改善箇所説明図②

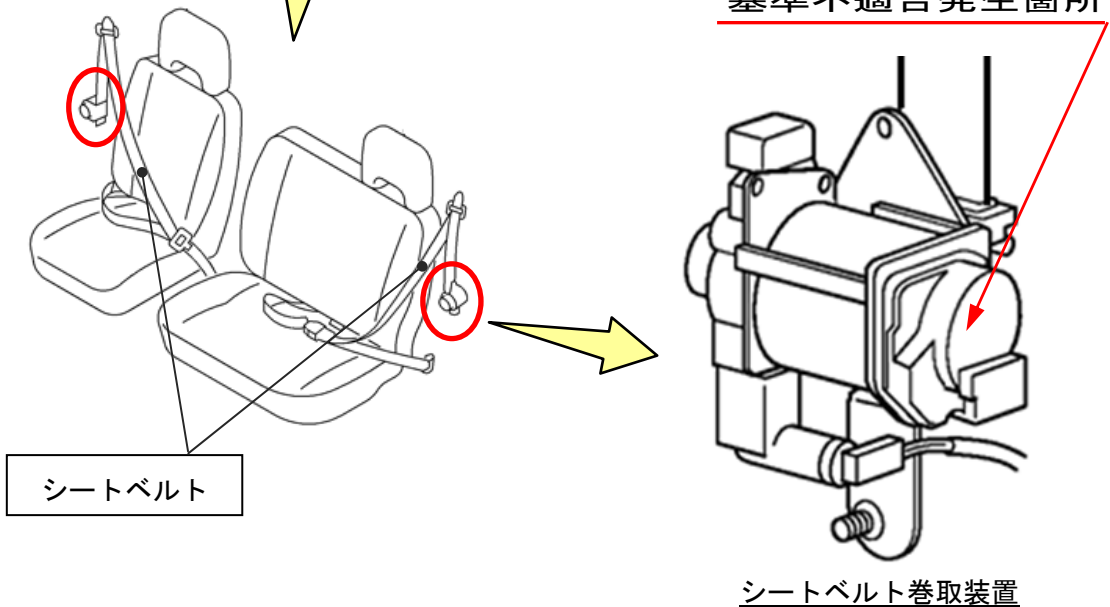
小型トラックと大型バスの運転席または助手席用シートベルトにおいて、巻取装置内部のロック機構部の製造方法が不適切なため、圧入部が緩み、シートベルト脱着時に異音や引っ掛かりが発生するおそれがある。そのまま使用を続けると、最悪の場合、圧入部品が外れ、衝突時にシートベルトのロックが作動しなくなる。

全車両、当該シートベルトを点検し、圧入部が緩んでいないものは、当該巻取装置の内部に緩み対策部品を取り付ける。圧入部が緩んでいるものは、当該シートベルトを良品に交換する。
